福島第一・第二原子力発電所

新耐震指針に照らした耐震安全性評価
(中間報告)に関する補足説明資料
(コメント回答資料)

平成 20 年 7 月 31 日

東京電力株式会社

図 2-1-4 基準地震動の応答スペクトルと評価対象設備の固有周期（水平方向）

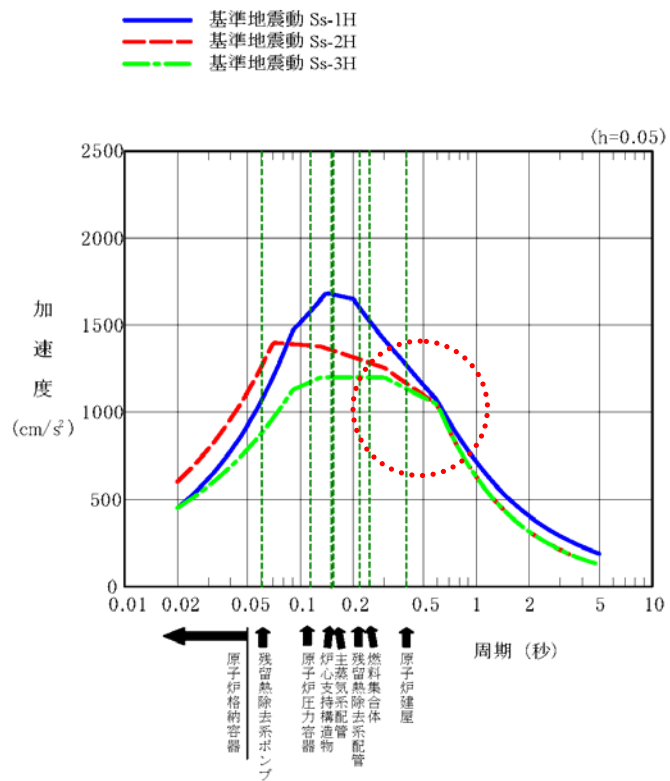
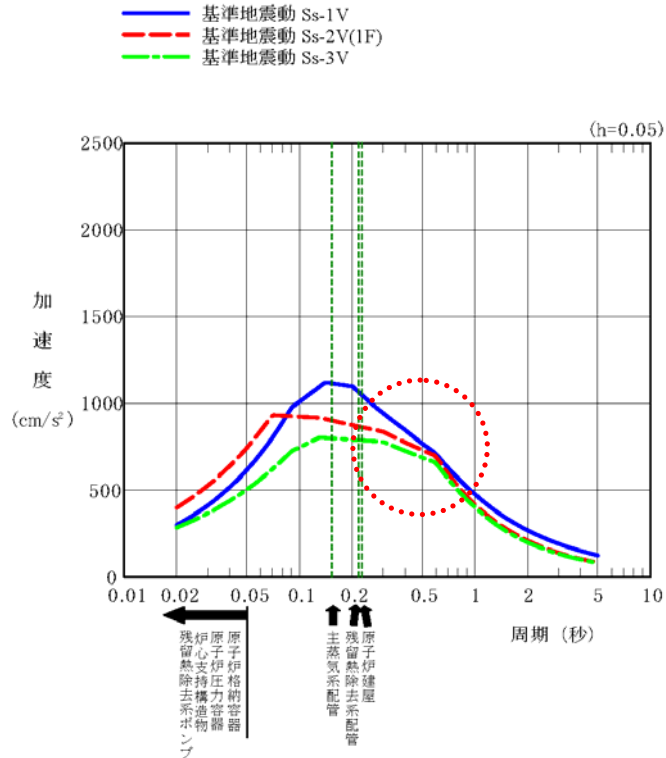
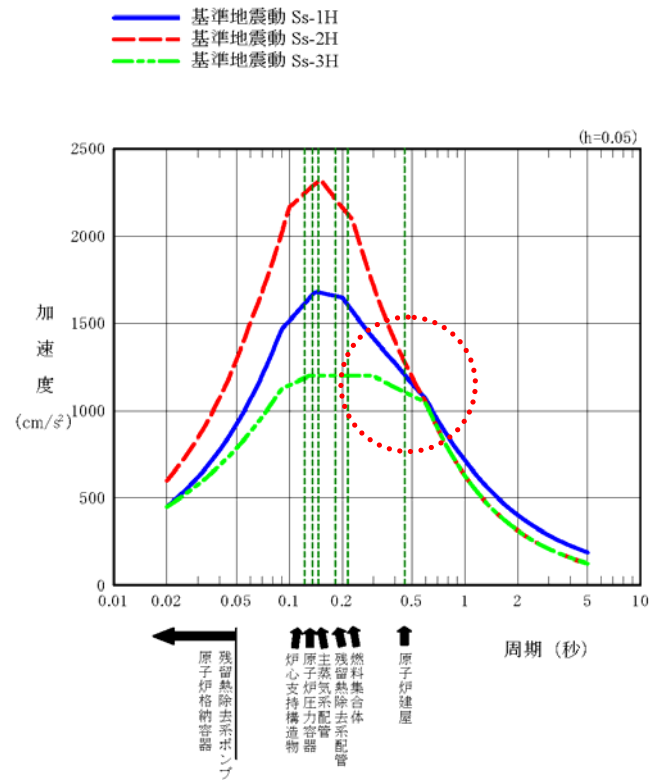
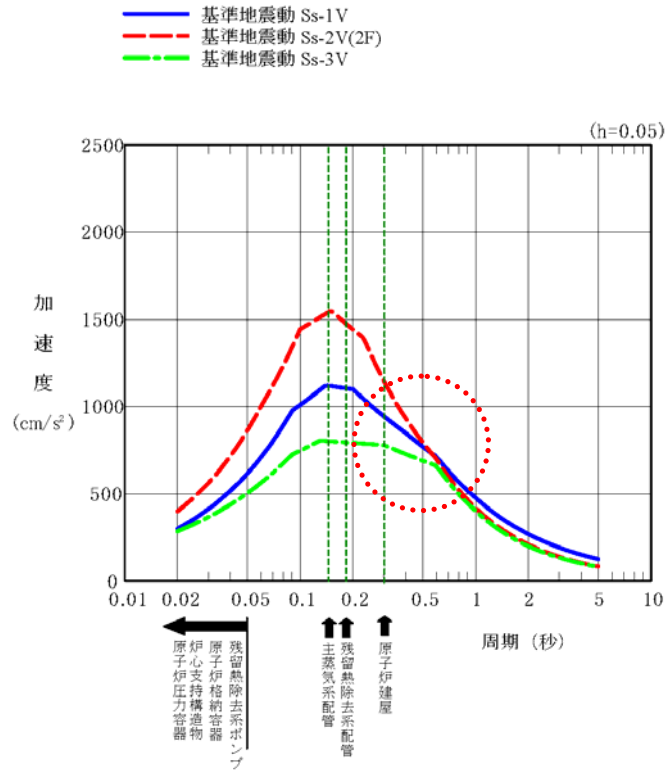
基準地震動の応答スペクトルと原子炉建屋基礎版上の応答スペクトルの比較において、周期帯によって大小関係の傾向が異なることの要因を検討すること。

耐震・構造設計小委員会構造WG Aサブグループ会合(第 2 回)の図 2 - 1 - 4 , 図 2 - 1 - 5 , 図 2 - 2 - 4 , 図 2 - 2 - 5 に示されているのはターゲットスペクトルである。作成された基準地震動の加速度応答スペクトルは図-1.1 ~ 図-1.4 のとおりであり,特に基準地震動 Ss-3 は周期 0.5 秒付近では他の基準地震動を多少上回ったものとなっており,基礎版上での応答スペクトルにもそれが現れている。

図-2.1 実強度設定の考え方

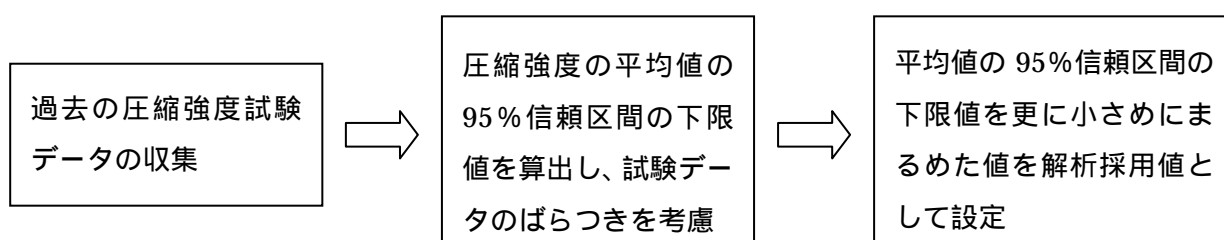
建屋の減衰、ヤング係数等の解析定数の妥当性を検討するに当たっては、試験等による根拠や実績を整理すること。

実強度の設定にあたって過去に原子力発電所内で実施された圧縮強度試験の結果を分析している。実強度設定の考え方を図-2.1 に示す。

この分析結果を参照し、それぞれの設計基準強度に応じて、福島第一原子力発電所 5号機原子炉建屋については 35.0 N/mm²、福島第二原子力発電所 4号機原子炉建屋については 40.0 N/mm² を解析に用いるコンクリートの実強度として採用した。

図-3.1 地震応答解析モデル

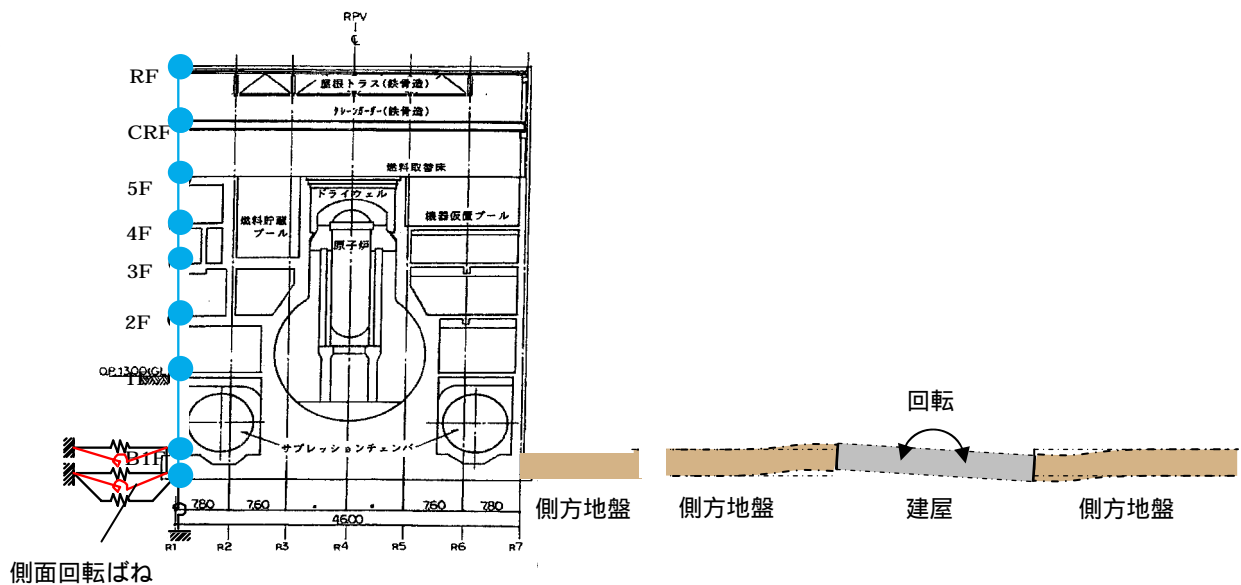
建屋の水平方向モデルにおける側方地盤のばね回転は何を意味しているのか。
 (平成 20 年 5 月 13 日 耐震・構造設計小委員会構造WG Aサブグループ会合(第 1 回))

水平方向の地震応答解析モデルでは、埋込み部に側面回転ばねを考慮している(図-3.1)。これは、建屋の埋込み部の回転(ロッキング)変形に伴う側方地盤の抵抗(摩擦力)を評価する目的による。

建屋側面の地盤は、ノバックの手法に基づいて図-3.2に示すような動的複素剛性として評価し、振動数に依存する実部(KR)と虚部(KI)から成る等価な水平ばね及び回転ばねを各床レベル毎に考慮する。

図-4.3.1 (a) 1F-5 最大応答加速度分布 (NS 方向)

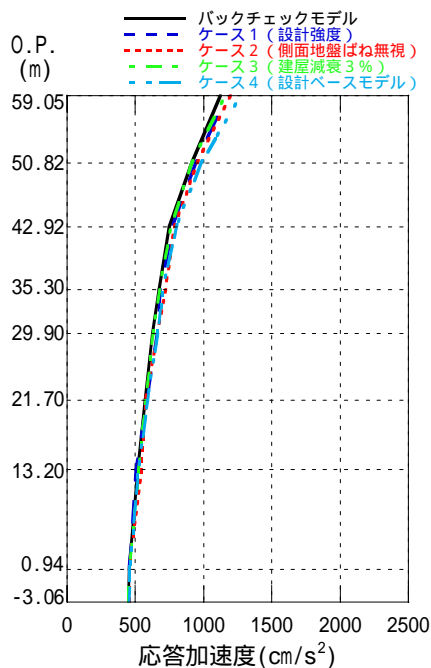
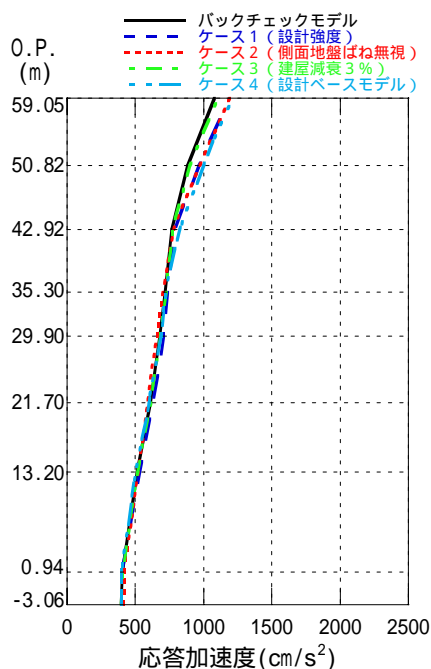
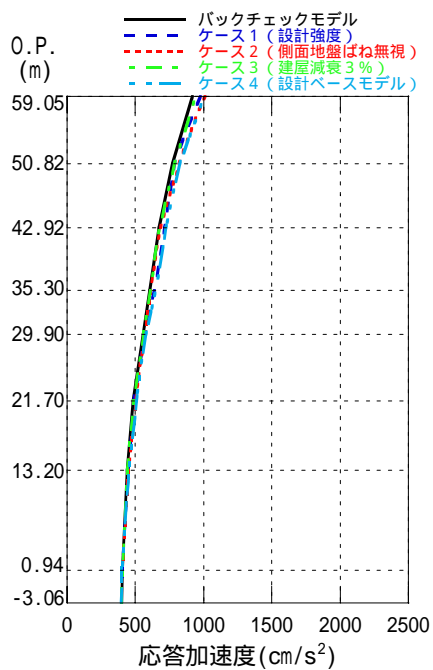
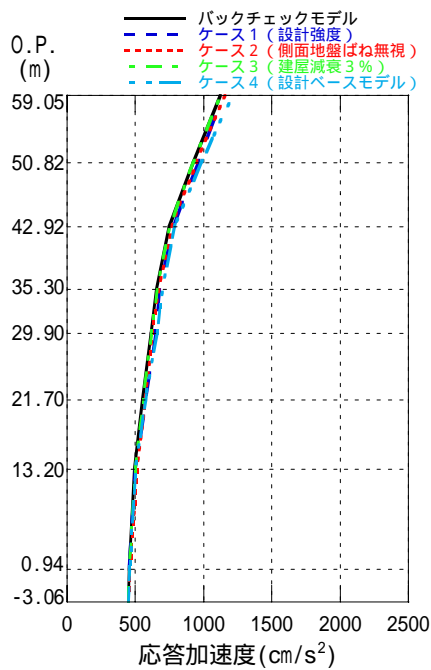
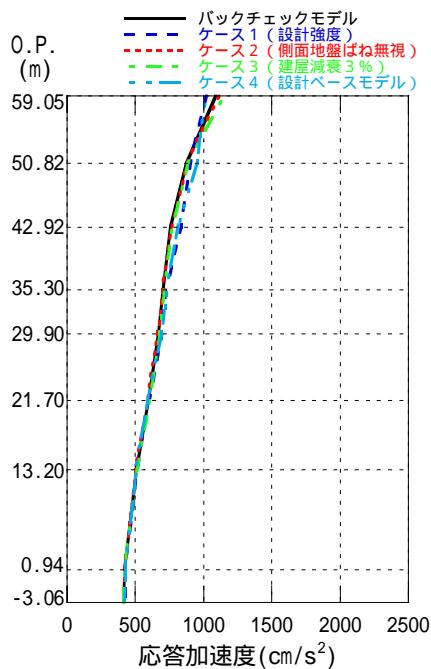
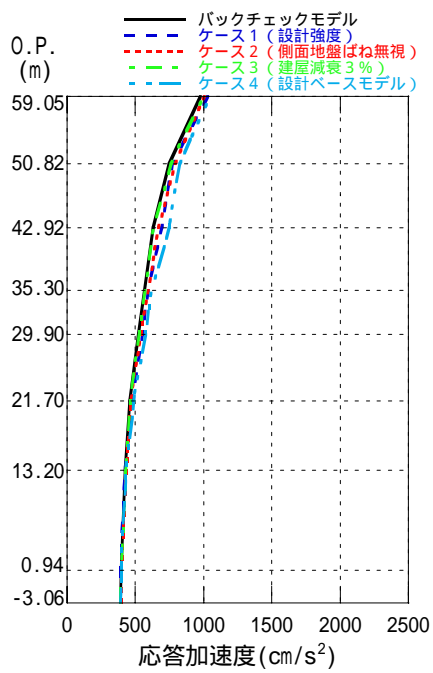
- 建屋の減衰、ヤング係数等の解析定数の妥当性を検討するに当たっては、試験等による根拠や実績を整理すること。
- 建屋の水平方向モデルにおける側方地盤の回転ばねは、影響が無いから無視しているのか。
- 建屋のコンクリートの圧縮強度について、設計基準強度を用いるのか、実強度を用いるのか、統一されていない。どちらを用いるにしても大きな差が出ないと考えているが、影響も含めて整理すること。

解析結果のうち、水平・鉛直加速度分布を図-4.3.7～図-4.3.9に、基礎版上（O.P. 0.94m）及びオペフロ階（O.P. 42.92m）の床応答スペクトル（h=5%）を図-4.3.10～図-4.3.12に示す。図より、水平・鉛直加速度分布は、オペフロ階以上の層で若干ばらつきがあるものの、ほとんど建屋モデルの違いによる影響はない。各階の床応答スペクトルは、「中間報告書で提出した際のモデルケース」に比べ、他のケースの方が若干大きめになっているものの、建屋応答に与える影響は小さい。

図-5.1 1F-5 せん断スケルトン曲線上の最大応答値 (NS 方向 1 階)

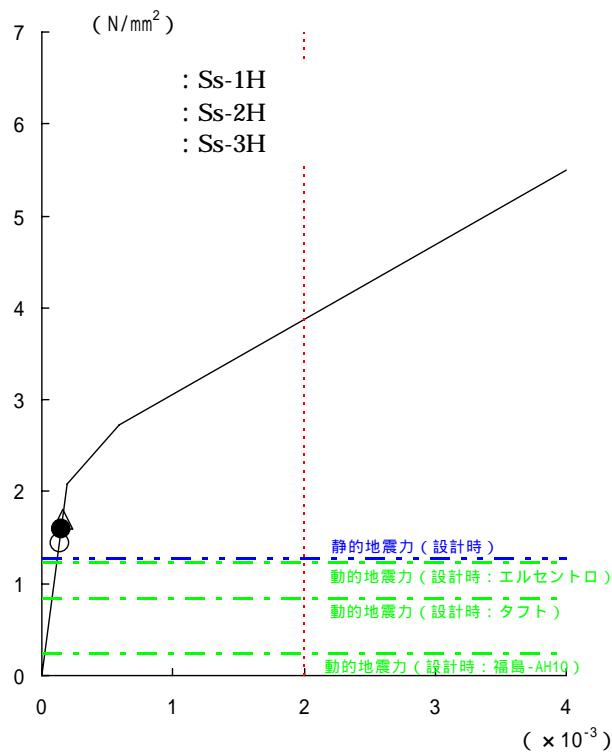
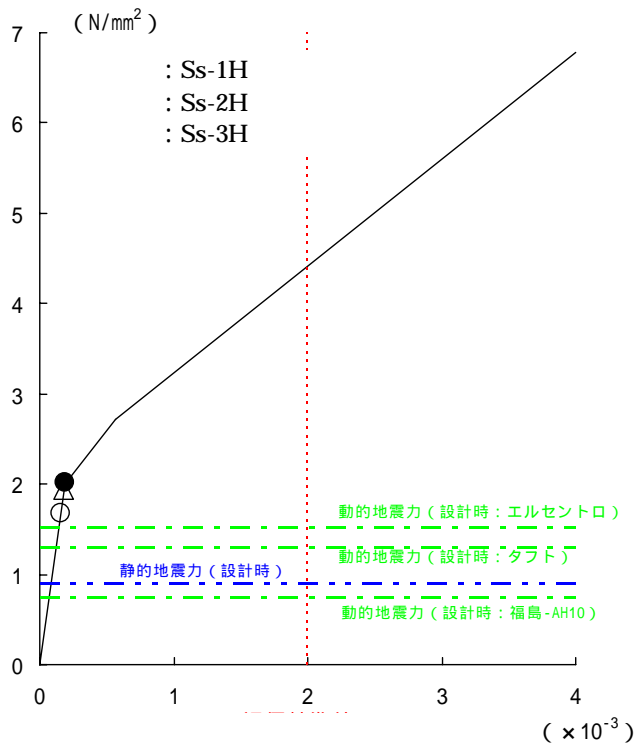
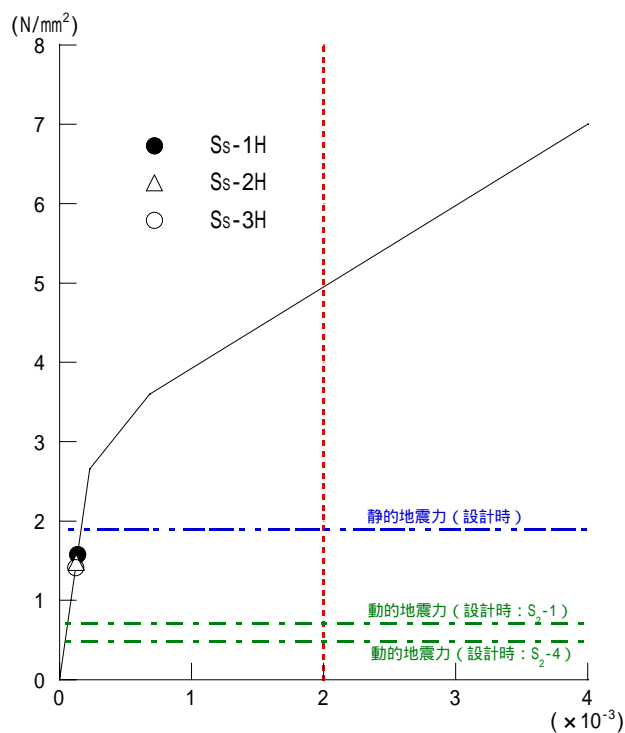
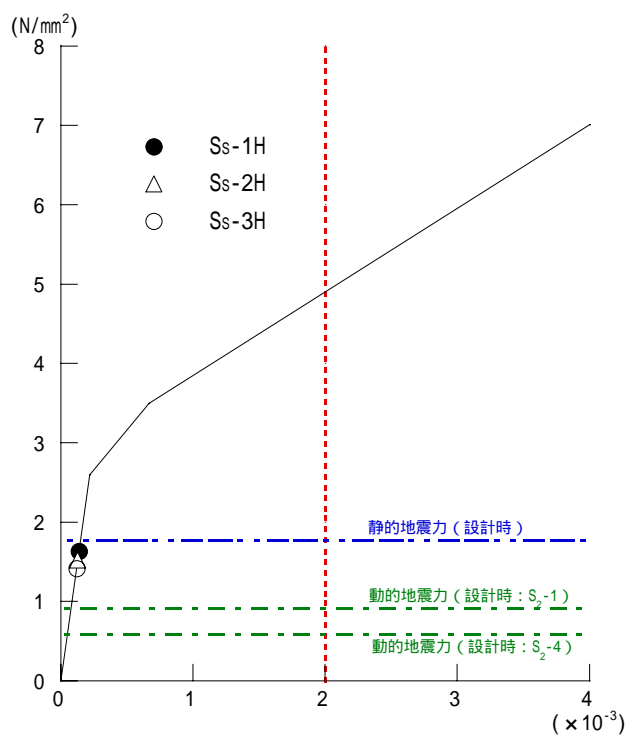
建屋の応答解析結果の最大応答せん断ひずみが小さいことの要因について説明すること。

今回の耐震安全性評価における地震応答解析結果から得られたスケルトン上のせん断応力度と、工認時の静的地震力及び動的地震力のせん断応力度の比較を図-5.1～図-5.4 に示す。福島サイトにおいては、静的地震力が支配的であること、また、福島第一においては、エルセントロ波、タフト波等の地震力が大きいことから、基準地震動 S_s に対するせん断応力度は弾性範囲であり、せん断ひずみは小さいレベルとなっている。
